# 북악산도시자연공원(성북지구) 조성계획결정(변경) 심의결과 조치계획

성 북 구

## 심의결과 조치내용

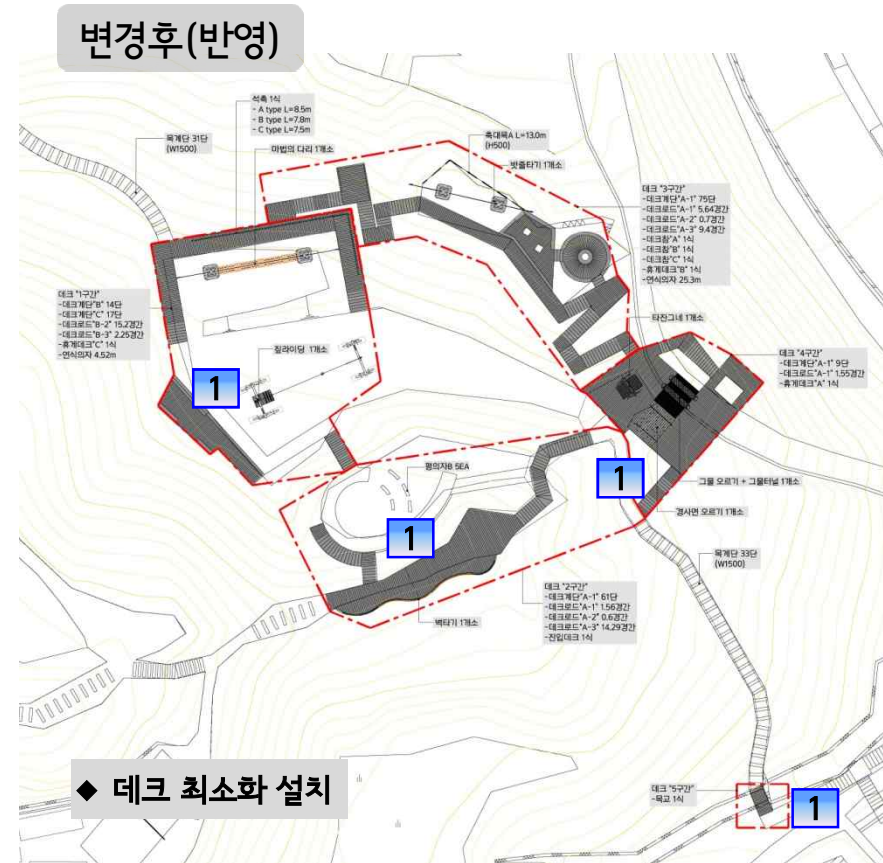
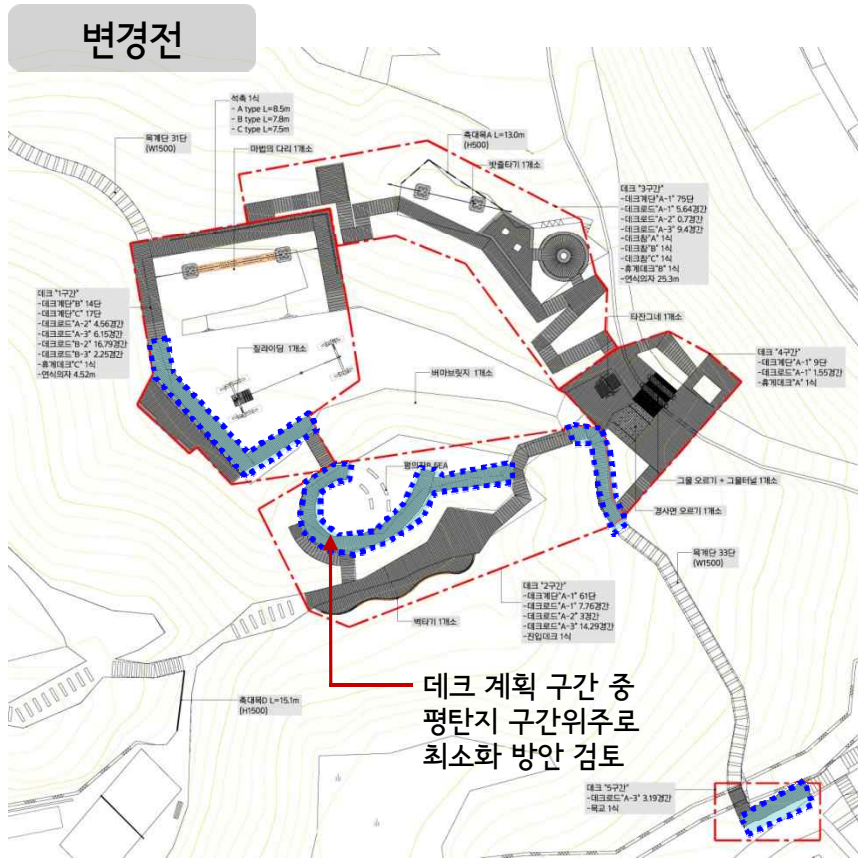
심의(자문)결과 및 내용	조치 계획	비 고
<p>○ 목재데크 등 시설물은 꼭 필요한 부분만 설치하고 자연을 느끼고 체험할 수 있는 공간 확보 방안 검토</p>	<p>▷ 목재데크를 최소화하여 자연을 느끼고 체험할 수 있는 공간을 확보하였음.</p>	<p>반영 <b>1</b></p>

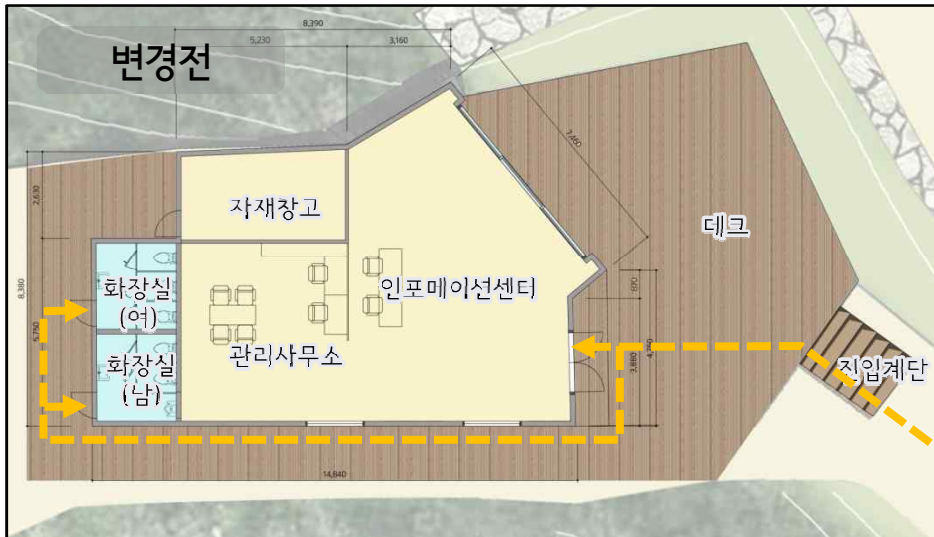
심의(자문)결과 및 내용	조치 계획	비 고
○ 건축물 내부 평면계획은 이용자 측면의 편의를 고려하여 보완	▷ 이용자 측면에서 편의를 고려하여 시설 이용이 용의하게 보완하였음.	반영 <b>2</b>

◆ 우회하던 동선을 최단거리로 진입 가능하도록 보완

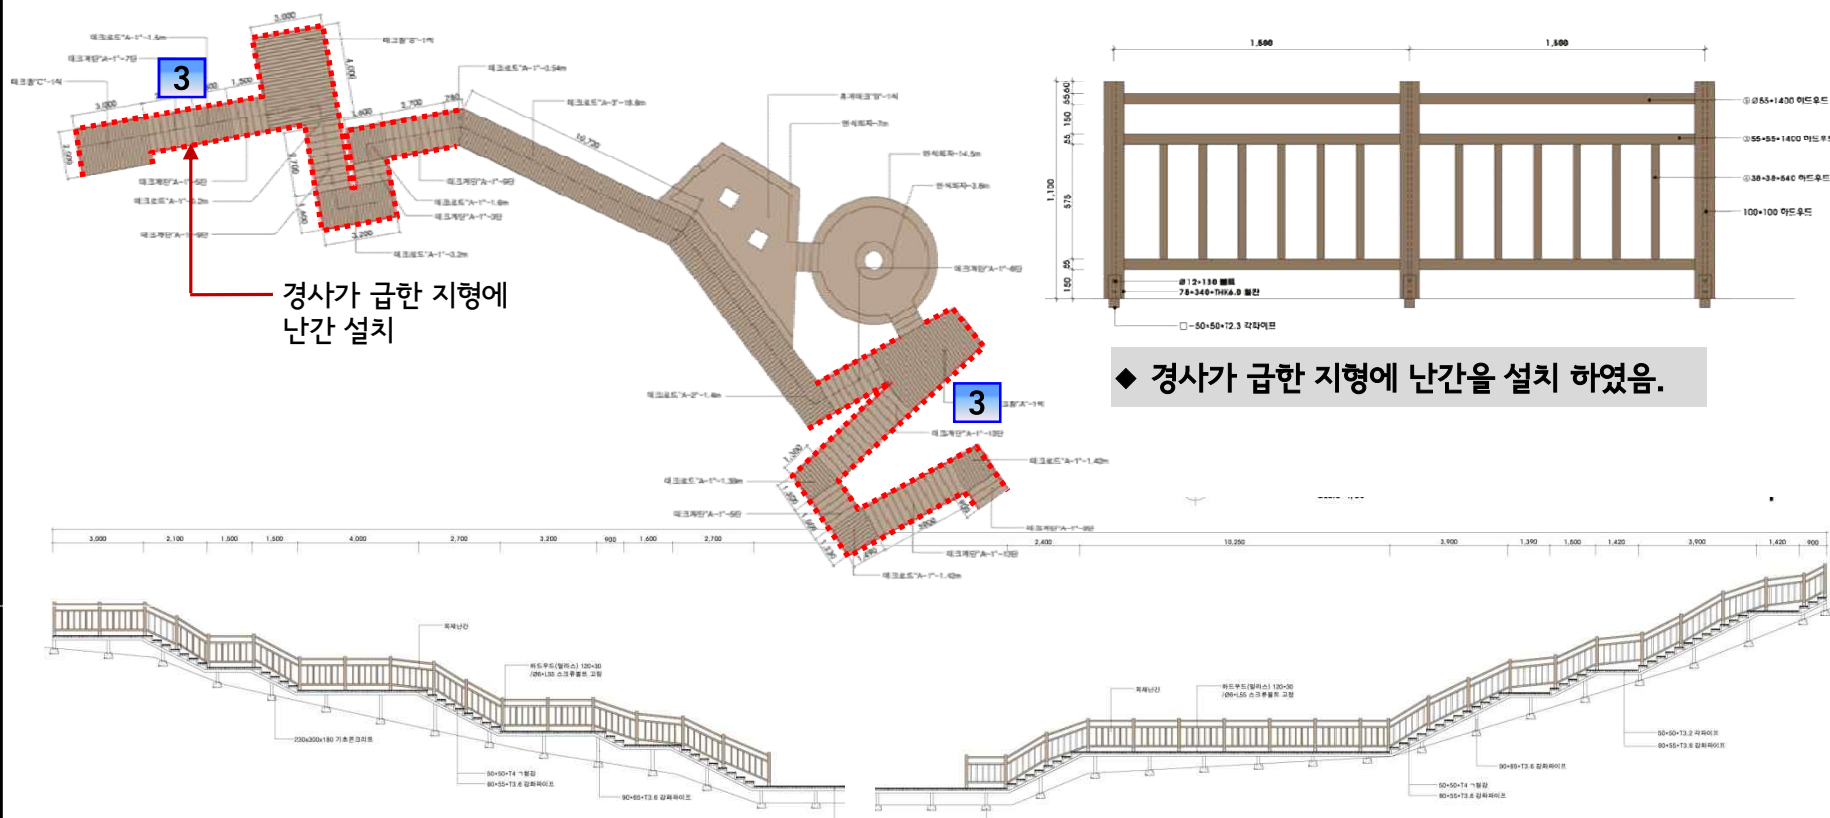
심의(자문)결과 및 내용	조치 계획	비 고
○ 장애인을 고려한 통합적 시설물의 설치 검토 (지형의 경사가 급하므로 이동 시 안전을 위한 난간 등 시설 설치 검토)	▷ 난간 설치하여 장애인의 시설 이용이 용이하도록 하였음.	반영 <b>3</b>

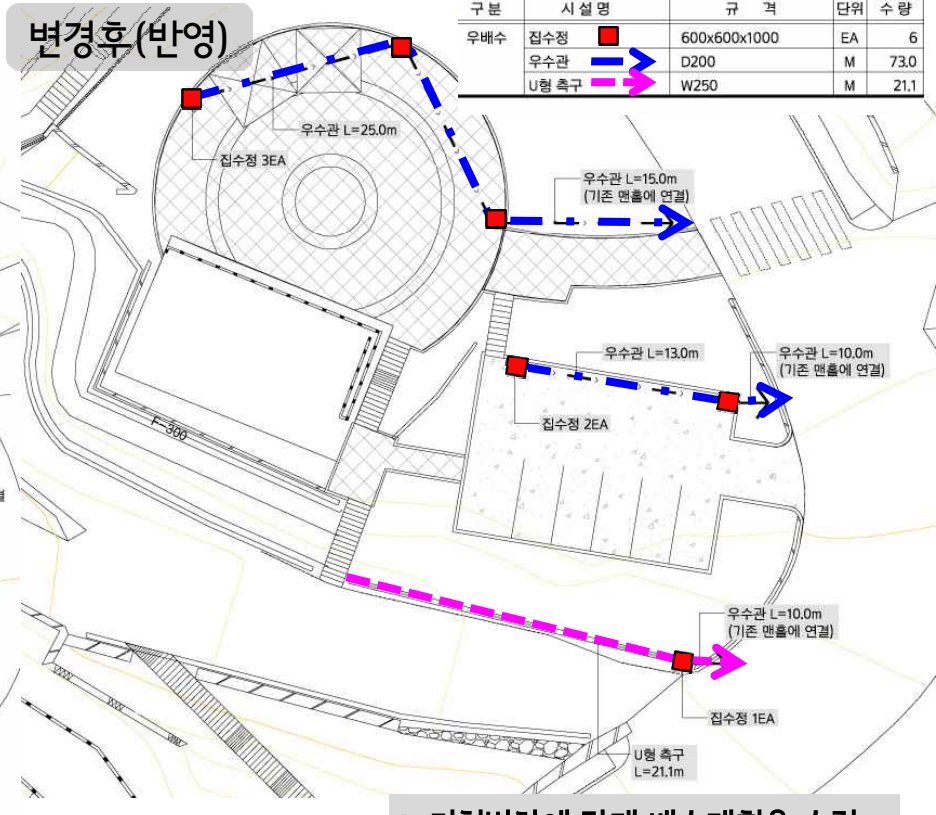
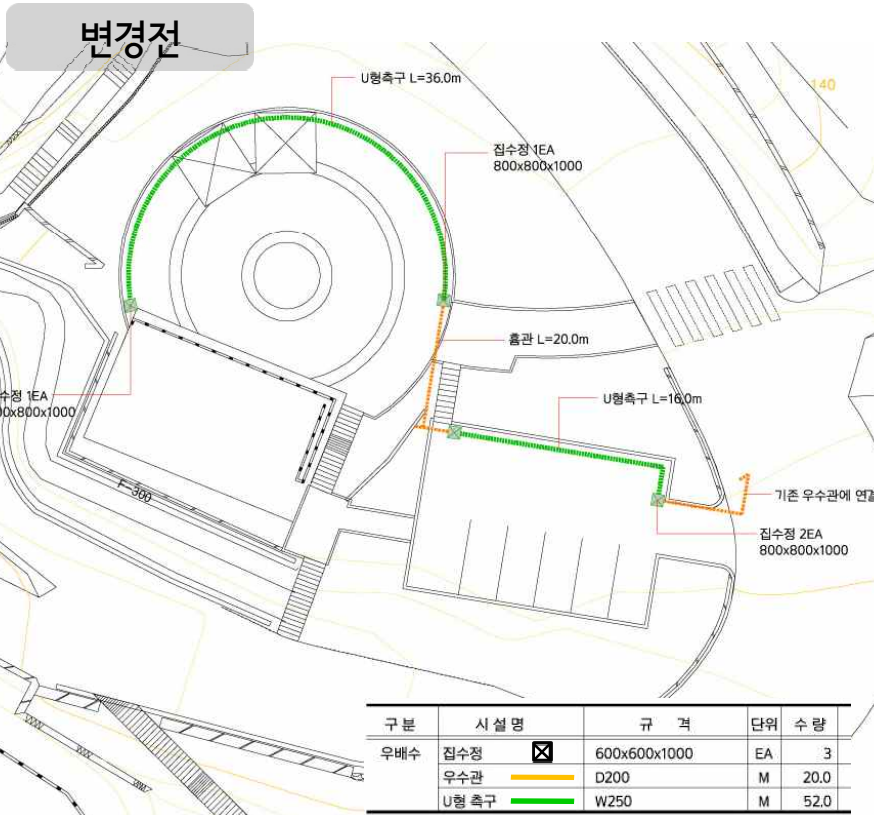
심의(자문)결과 및 내용	조치계획	비고
○ 옹벽주변 및 사면부는 기존 수로의 활용보다는 시설물 설치 및 공간의 재구성에 따른 지형의 변화와 주변의 여건을 고려한 적정수로 폭 등을 면밀히 검토하여 배수계획 보완	▷ 지형의 변화에 맞게 U형측구와 집수정을 설치하여 배수계획을 보완하였음.	반영 <b>4</b>

◆ 지형변화에 맞게 배수계획을 수립.
